Bezirk/Stadtteil 7/ Wahnheide	Planart Lageplan	Bearbeitet/Datum Wal/19.09.2012
Straßenname/Massnahme Linder Mauspfad		Gezeichnet/Datum Wal/10.07.2012
Datum 19.09.2012		Massstab 1: 250
Plannummer 7-710-05092 LP 1		EDV-Projekt/Dateiname 7-Linder_Mauspfad
Amtsleiter (66) gez. Harzendorf, 04.07.2012	Abteilungsleiterin (661) gez. Stolte-Neumann, 20.06.2012	Gruppenleiterin (661/4) gez. Haas, 20.06.2012
		Bezirksingenieur/-in (661/4) gez. Walther 20.06.2012

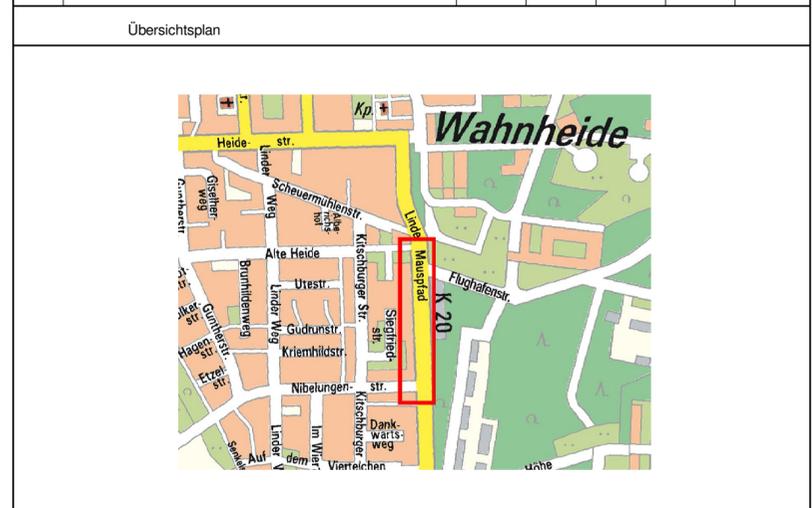
Pos.	Änderungen	Bearb.	Gez.	Gepr.	Geneh.	Datum
A	Anordnung Nr. 130/2012: östlicher Radweg in Gehweg, Radfahrer frei geändert	Walther				19.09.2012
B	Markierung nördlich der Querunginsel geändert	Walther				19.07.2012
C						
D
